「原子炉圧力容器に対する供用期間中の破壊靱性の確認方法等の技術評価に関する  
検討チーム 第四回会合における日本電気協会への説明依頼事項」に対する回答

令和元年11月22日  
(一社)日本電気協会  
原子力規格委員会

2. JEAC4216-2015「フェライト鋼の破壊靱性参照温度  $T_0$  決定のための試験方法」に関する追加質問

図 1-1 機械ノッチ前方の塑性域範囲と予亀裂前方の塑性域範囲の比較[6]

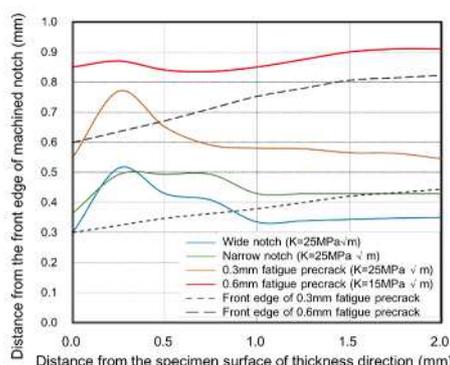
(1) 適用試験片に関し、根拠資料が規格に記載されていないものについて、 $T_c$  測定のための試験片としても適切であるとした技術的根拠を説明して下さい。

Mini-C(T)試験片の機械ノッチ先端の曲率(R), 形状, ノッチ幅の影響については, Takamizawa らが3次元弾塑性有限要素解析により検討しています[6]。0.6mm の疲労予亀裂導入後の塑性域範囲は, 試験片板幅の全体にわたり, 予亀裂導入の初期に形成される塑性域範囲を上回り, 機械ノッチの影響が残存しないことを示しています(図 1-1)。

図 3-1  $T_{oQ}$ と累積分布関数の関係

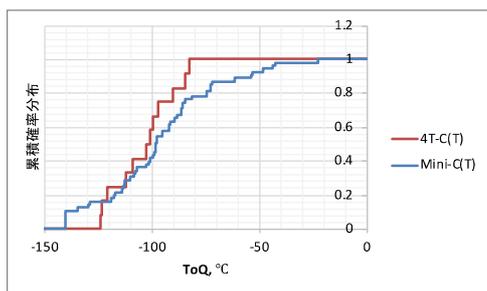
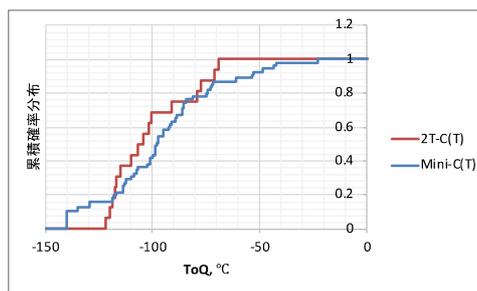
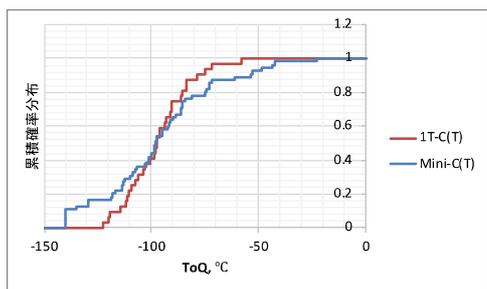
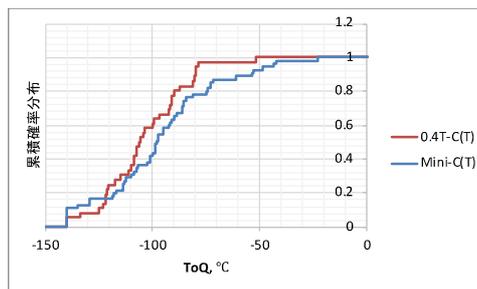
(3) 資料3-3の図1-2で試験片ごとに得られた参照温度に有意な差がないとしたことを統計的に説明して下さい。

第3回検討チーム会合資料 3-3 図 1-2 に使用された 4T-C(T), 2T-C(T), 1T-C(T), 0.4T-C(T)および Mini-C(T)試験片による破壊靱性について、文献[7]に記載のデータに基づいて、電気協会にて Mini-C(T)試験片とより大型の試験片による  $T_o$  の統計的検定を行いました。まず、各試験片で得られた 1T 相当の破壊靱性  $K_{Jc}$  が  $K_{Jc(\text{med})}$  であるとみなし、 $T_o$  の暫定値  $T_{oQ}$  を次式により求めました。

試験片寸法ごとの  $T_{oQ}$  のデータセットの分布に有意水準 0.05 で有意差が有るか、分布の関数系に制限のないノンパラメトリックな方法であり、二つの母集団の分布の相違を検定できる、2標本のコルモゴロフ-スミルノフ検定 (K-S 検定)により、検定しました。

手順:異なる試験片寸法から得られる二つ  $T_{oQ}$  の母集団を想定し、それぞれからサンプルサイズ  $n_1, n_2$  の標本を抽出したとします。これらから累積分布関数  $S_{n1}(x), S_{n2}(y)$  を求め、それを同じグラフ上にステップ関数としてプロット(図 3-1)します。プロット間の差  $|S_{n1}(x) - S_{n2}(y)|$  の最大値  $D$  を計算します。この最大値を統計検定量として用い、有意水準 0.05 と K-S 検定の棄却最大値  $\rho$  値とを比較します。

結果:表 3-1 に異なる 2 寸法の試験片のデータセットにおける  $D$  およびこれに対する  $\rho$  値を示します。これらの算出には統計解析ソフトウェア R version 3.6.1 [8]を用いました。 $\rho$  値はいずれの比較ケースでも 0.05 を上回りました。

結論:二変数のコルモゴロフ-スミルノフ検定により、Mini-C(T)試験片とより大きな試験片(0.4T, 1T, 2T, 4T)の  $T_{oQ}$  の分布をそれぞれ比較した結果、いずれのケースにおいても、「二つの母集団の分布が同一である」とする帰無仮説は採択されました。

図 4-1 破壊靱性の中間値  $K_{Jc(med)}$  と  $T_o$  の標準偏差の関係における JEAC4206(黒線)と ASTM E1921(灰色線)の比較 [9]

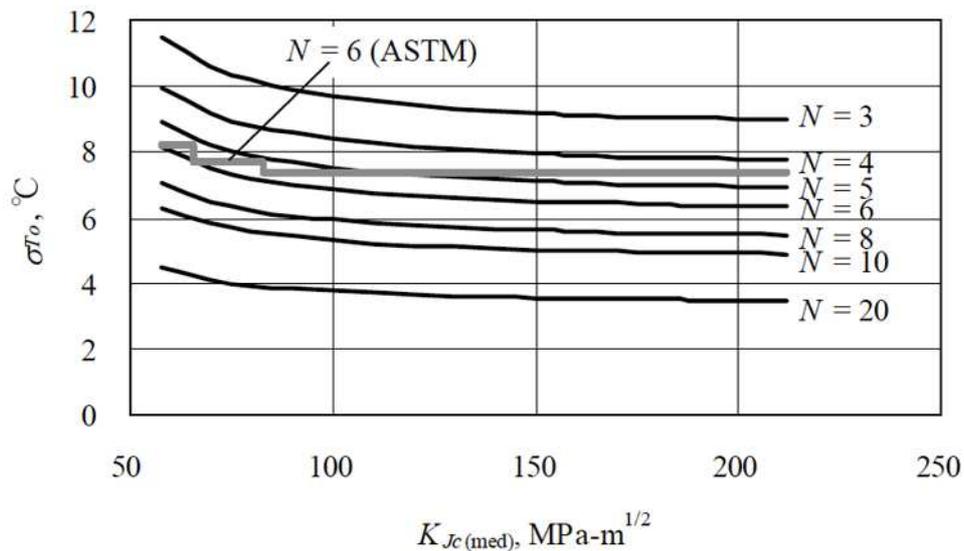
(4) JEAC4216 は、ASTM E1921 を参考に作成したとのことであるが、資料3-3の(1)式に示された標準偏差の式は ASTM E1921 と異なる。その理由と(1)式の導出過程を説明して下さい。

参照温度の分布の評価式については、三浦らが詳細な導出過程とともに提案[9]しています。これを元に同文献の著者らが  $\sigma_o$  の導出過程を取りまとめた資料(破壊靱性検討会での議論に先立ち、下部 WG での検討のために提供されたもの)を添付します。同資料の式(7)が JEAC4206-2016, RF-2100 の式(2)に採用された  $\sigma_o$  です。

ASTM E1921 における参照温度  $T_o$  の標準偏差は、同様の考え方に基いており、元々は同様の式を用いていると考えられます。しかし、規格化にあたって、より簡易的な評価を目指したものと思われ、試験片数の影響について、JEAC4206 のような関数ではなく、図 4-1(灰色線)に示す 3 ステップの段階的変化として  $\sigma_o$  を与えるようになっていました。元となる式による線(黒色線)と比べると、とくに破壊靱性が高い場合に  $\sigma_o$  を大きく見積もる[9]ようになっていました。JEAC4206 においては、式(2)を評価で直接用いることに手順上の困難さはないと判断し、そのまま採用いたしました。従って、JEAC4206 における  $\sigma_o$  の算出は、ASTM E1921 のそれより、技術根拠をより正確に反映したものといえます。

図 5-1  $T_0$  評価の信頼性に及ぼす試験温度および試験片数の影響 [10]

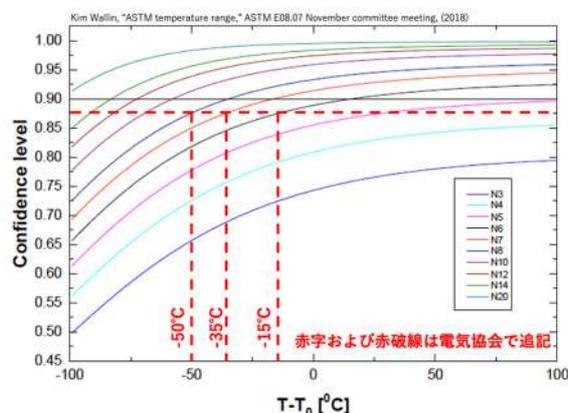
(5) 単一温度法の場合、必要な試験片の個数  $T-T_0$  の範囲に応じて 6~8 個としたことについて、温度範囲と必要個数に対応して同等の  $T_0$  が得られるかどうかについて評価した内容を説明して下さい。同様に、複数温度試験法において、必要データ数を規定する際に重み係数を用いていますが、これについて評価した内容を説明してください。これらの説明の際、同じ試験片個数の要求を Mini-C(T)試験片に対して適用することについて検討した内容を含んでください。

マスターカーブ法では、低温域でカーブの勾配が小さくなるため、評価された  $T_0$  の信頼性が低下します。これを補い、いずれの試験温度でも同等の信頼性を得られるように本規定が設けられており、また、複数温度法における重み係数も同じ考え方によって設けられ、低温においては多くの試験片を求める要求となっています。具体的な温度制限と必要個数については、ASTM E1921 の規定を JEAC4216 に採択したものです。マスターカーブの形状は ASTM E1921 および JEAC4216 で同一であり、両規格で  $T_0$  の信頼性に差がないことから、JEAC4216 の制定時に追加の技術検証は行っていません。ただし、ASTM E1921 でも、本規定について明確な技術根拠は示されていないようです。

参考情報として、最近の ASTM E08 会議 (ASTM E1921 の改定を議論する規格会議) に  $T_0$  評価の信頼性を試験片数ごとに示したものの [10] を図 5-1 に示します。ASTM E1921 および JEAC4216 において必要試験片個数が変化する  $T-T_0 = -15^\circ\text{C}$ 、 $-35^\circ\text{C}$ 、 $-50^\circ\text{C}$  の位置 (それぞれ、試験片の要求数が 6→7 個、7→8 個、試験温度の下限となる点) に着目すると、 $T_0$  の信頼性 87.5% 以上を満たす評価となっているようです。

また、 $T_0$  の信頼性は試験片寸法によらないことから、Mini-C(T)試験片に対して適用できない理由はありません。

図 6-1 国産圧力容器鋼に対するマスターカーブ評価の試験温度依存性[9]

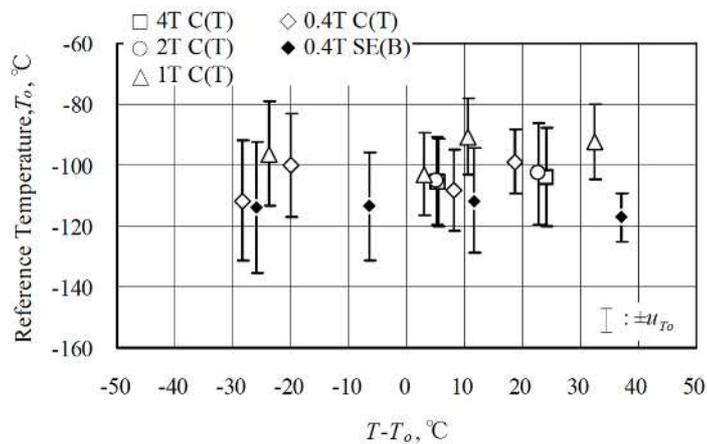
(6) 複数温度法から得られる  $T_0$  と単一温度法で得られる  $T_0$  が同等であるかについて、評価した内容について説明して下さい。

第3回検討チーム会合資料 3-3 回答(3)にて複数温度試験法は単一温度試験法と理論的に同一であり、また試験温度  $T = T_0 \pm 50^\circ\text{C}$  の範囲では、原子炉圧力容器鋼について両者が同等の  $T_0$  推定結果を与えることを示しました。従って、単一温度試験法で評価可能です。

三浦ら[9]は、国産圧力容器鋼について様々な温度で  $T_0$  を評価し、 $T = T_0 \pm 50^\circ\text{C}$  の範囲では、試験温度によらず同等の結果が得られることを示しています(図 6-1)。同結果に基づき複数温度試験法および単一温度試験法で算出された  $T_0$  は図 6-2 のとおりです。
